**Questions et commentaires
pour le projet d'agrandissement
du lieu d'enfouissement technique
situé sur le territoire de la ville de Mont-Laurier
par la Régie intermunicipale des déchets de la Lièvre**

Dossier 3211-23-091

Le 1^{er} mai 2023

Source : Annexe A du rapport technique de Tetra Tech (2022), Figure 43955TT-ENV-SE01.

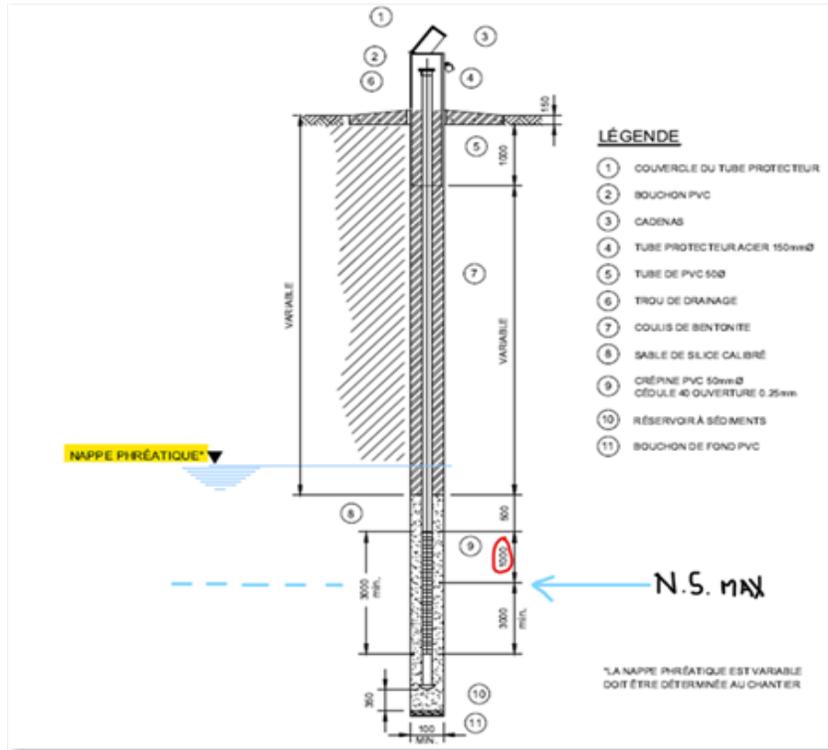
QC - 3 La section 9.2.2.1 *Eaux souterraines* réfère à la figure 43955TT-ENV-SE01 de l'annexe A du rapport technique de Tetra Tech (2022) qui présente une vue en coupe d'un aménagement typique d'un puits d'observation (Annexe 1). Cette conception rend impossible la détection d'éventuelles phases flottantes en surface de l'aquifère alors que le niveau de la nappe phréatique se trouve au-dessus de la crépine. Le niveau statique (N.S.) de la nappe phréatique, en période de crue, devrait plutôt se positionner à 1 mètre sous le haut de la crépine. L'initiateur doit apporter les correctifs nécessaires à la figure 43955TT-ENV-SE01 et s'assurer que les piézomètres ont bien été installés selon les recommandations usuelles.
